Vysvětlení (v pořadí čtvrté) k zadávacím podmínkám veřejné zakázky **Rekonstrukce veřejného osvětlení v části obce Líbeznice**

Veřejný zadavatel: *Obec Líbeznice*

Tabulka 1: konfigurace vzorových silničních výpočtů.

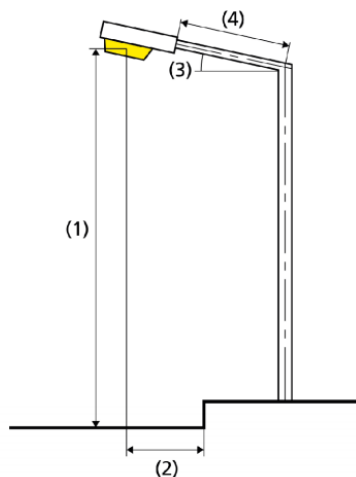
posílám dotaz na rozměry stožárů VO, pro VO, na které je vyhlášeno VŘ

Výška umístění svítidla – viz příloha č. 4.2 zadávací dokumentace Podklady pro světelné výpočty.

- (1) **Výška zavěšení osvětlovacího zdroje (m)**
- (2) **Převis osvětlovacího zdroje nad vozovkou (m)**
- (3) **Sklon ramene (°)**
- (4) **Délka ramene (m)**

Č. výpočtu	Umístění svítidel	Počet pruhů komunikace	Třída osvětlení	Šířka komunikace celkem (m)	Rozteč (m)	Parametry dle obrázku výše			
						(1)	(2)	(3)	(4)
1	Jednostranně dole	2	M5	7	34	8	-1	0	0
2	Jednostranně dole	2	M5	7	41	8	-2	5	0
3	Jednostranně dole	2	M6	8	38	7,5	-1	10	0
4	Jednostranně dole	2	P4	6	38	6	-1	0	0
5	Jednostranně dole	2	P4	6	40	5	-1	0	0
6	Jednostranně dole	2	M6	5,5	46	8	1	0	0
7	Jednostranně dole	2	P4	6	30	4	0	0	0
8	Jednostranně dole	2	P4	6	30	5	0	0	0
9	Jednostranně dole	2	P4	8	50	10	0	5	0
10	Jednostranně dole	2	P4	5	25	6	-5	10	0
